PROJET DU PARC PHOTOVOLTAÏQUE DU PRE SAINTE-CROIX

Mémoire en réponse à l'avis de la Mission Régionale d'Autorité
Environnementale Grand-Est en date du 28 novembre 2022

Commune de Marolles

SOCIETE DU PARC SOLAIRE DE MAROLLES

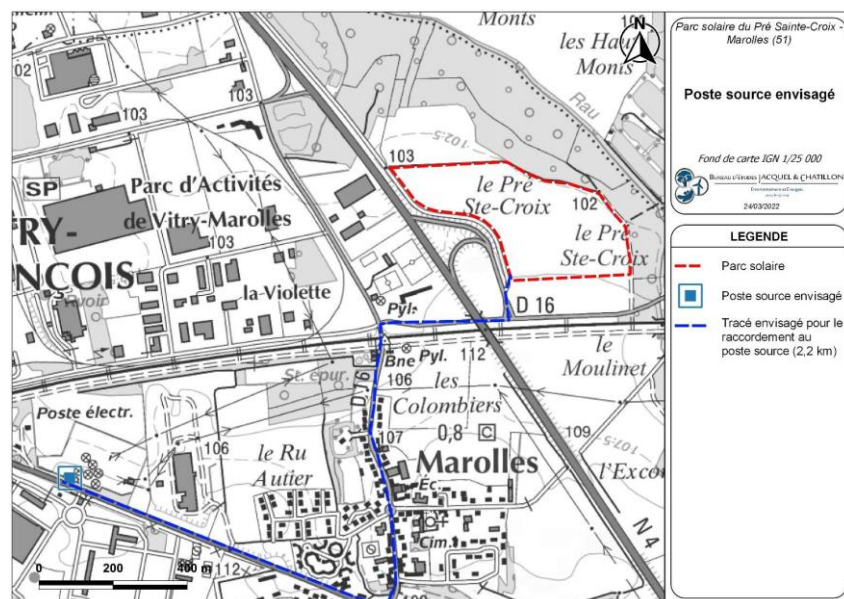
L'Ae recommande de démontrer que le type d'ancrage retenu pour les panneaux ne va pas augmenter le risque de pollution de la nappe à cet endroit dont la profondeur devra être précisée, notamment en cas d'incendie, et qu'il relève de la meilleure technologie pour la protection de l'environnement à cet endroit. En cas d'impact potentiel sur la nappe, l'Ae recommande l'utilisation d'une solution de fondation moins invasive que les pieux (par exemple sur longrines ou plots béton posés au sol).

Le point de mesure le plus proche pour lequel des données récentes sont disponibles (2002 étant les prélèvements réguliers les plus récents), se trouve sur la commune de Huiron, à environ 7 km au Sud-ouest du projet. Les rapports de mesures indiquent une profondeur de nappe de minimum 1,5 m. De ce fait, les pieux battus pourraient ainsi avoir un impact significatif sur la nappe souterraine, selon la profondeur à laquelle ils sont vissés. Toutefois, ce point de mesure ne reflète pas la réalité au niveau du site d'étude. Pour cela, l'intervention d'un hydrogéologue aura lieu avant le début des travaux afin de déterminer la solution de fixation au sol.

Si le secteur est contraint d'un point de vue hydrogéologique ou archéologique, les structures de type gabions (socles en béton posés au sol) seront privilégiées. Cela implique une surface au sol utilisée légèrement supérieure à un ancrage avec des pieux.

Figure 1 - TRE d'un système PV monocristallin dont les modules ont été produits en Chine – Fraunhofer ISE 2022

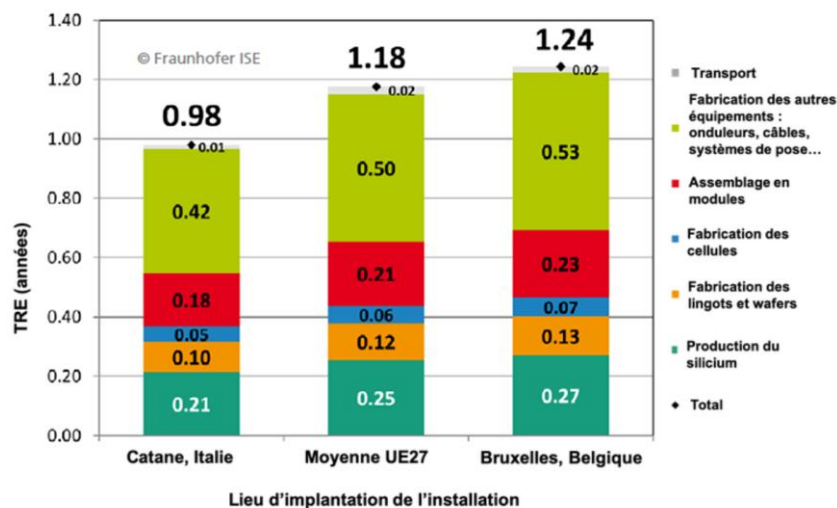
L'Ae recommande au pétitionnaire de :

- **Régionaliser ses données d'équivalence de consommation électrique par foyers ;**
- **Préciser le temps de retour énergétique de l'installation, en prenant en compte l'énergie utilisée pour le cycle de vie des panneaux photovoltaïques et des équipements (extraction des matières premières, fabrication, installation, démantèlement, recyclage) et celle produite par l'installation, et selon la méthode, préciser celui au regard des émissions des gaz à effet de serre**

La Figure 1 - TRE d'un système PV monocristallin dont les modules ont été produits en Chine montre que le TRE d'un système photovoltaïque monocristallin produit en Chine est d'environ 1 an et 3 mois si ce dernier est exploité dans les alentours de Bruxelles, en Belgique, ou d'un peu moins d'un an à Catane, en Italie. Le TRE européen moyen, est lui, d'environ 1 an et 2 mois.

En tenant compte de ces différents éléments, nous pouvons conclure que le TRE du parc photovoltaïque du Pré Sainte-Croix sera d'environ 1 an et 2 mois avec l'utilisation de modules monocristallins produits en Chine.

Carte 2 - Friches situées à proximité du projet - BE Jacquel et Chatillon, d'après Cartofriches

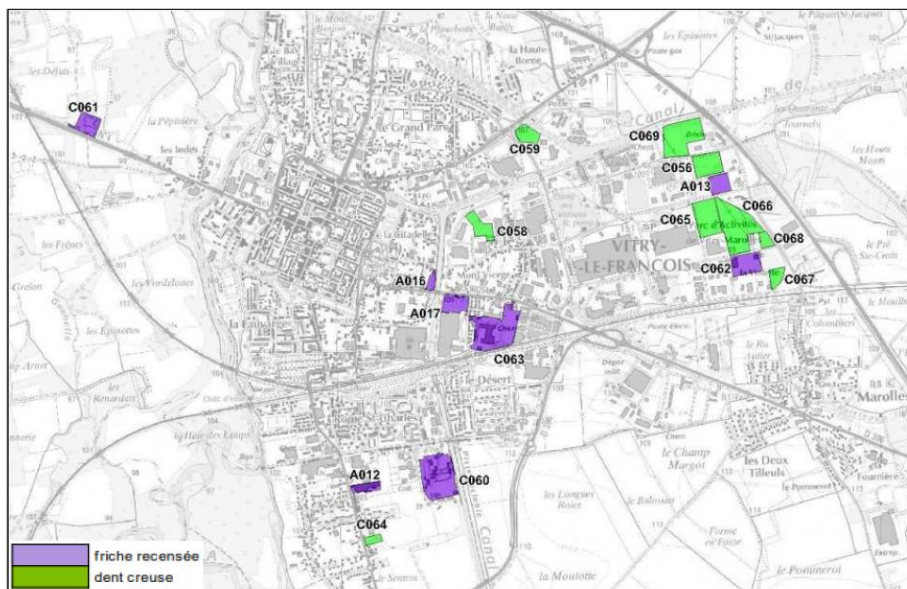
L'Ae recommande au pétitionnaire de compléter son dossier par une analyse comparative de solutions de substitution raisonnables en termes de choix de site qui démontre que le site retenu est celui qui permet de minimiser les impacts du projet parmi tous les sites possibles, notamment en s'appuyant sur ceux identifiés dans le cadre du PCAET de la communauté de communes de Vitry Champagne et Der, du point de vue de la biodiversité, des milieux naturels, du paysage et de la préservation du potentiel agronomique des sols.

Selon le site **Cartofriches**, les friches les plus proches du parc PV du Pré Sainte-Croix occupent une surface maximale de 5,5 ha et se trouvent, pour les plus grandes d'entre elles, en dehors de la Communauté de Communes Vitry, Champagne et Der et au sein de trames urbaines, proches de centre-ville.

Au sein de la communauté de communes, au total 13,7 ha de friches sont recensés. Ces 13,7 ha sont divisés en plusieurs friches de 4,3 ha maximum. Il semble donc impossible de pouvoir réaliser un projet photovoltaïque de 12 ha sur cette communauté de communes (et même au-delà) uniquement sur des friches.

Ces dernières, étant situées soit au sein de la trame bâtie soit au sein d'une trame boisée, il ne semble pas possible d'exploiter la friche et ces alentours pour atteindre les 12 ha.

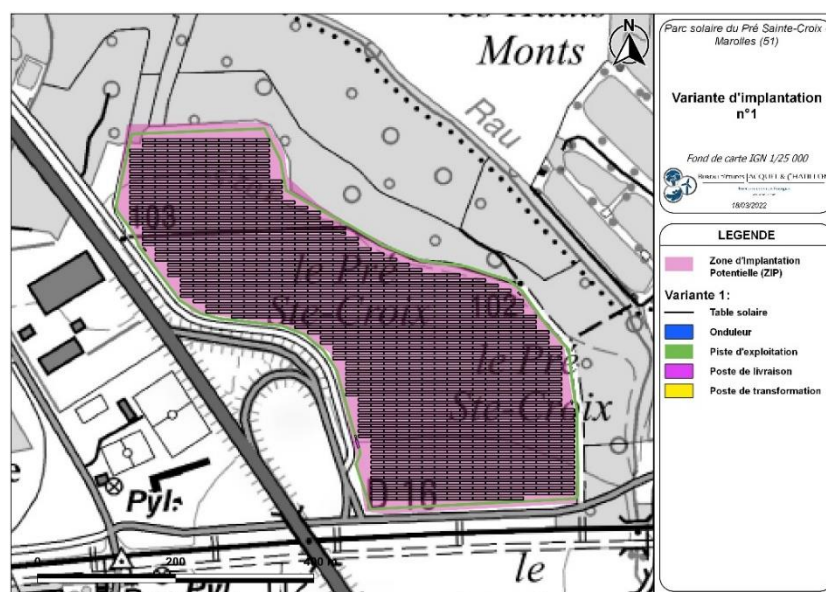
L'Ae recommande au pétitionnaire de démontrer que la configuration de la centrale proposée est celle qui minimise les impacts environnementaux du projet, notamment sur le paysage, par rapport aux autres configurations possibles.

Pour rappel, deux variantes d'implantation ont été envisagées pour le projet solaire du Pré Sainte-Croix :

- La Variante 1, qui occupe la totalité de la surface de la Zone d'Implantation Potentielle ;
- La Variante 2 (celle retenue finalement) qui n'en occupe que la partie centrale.
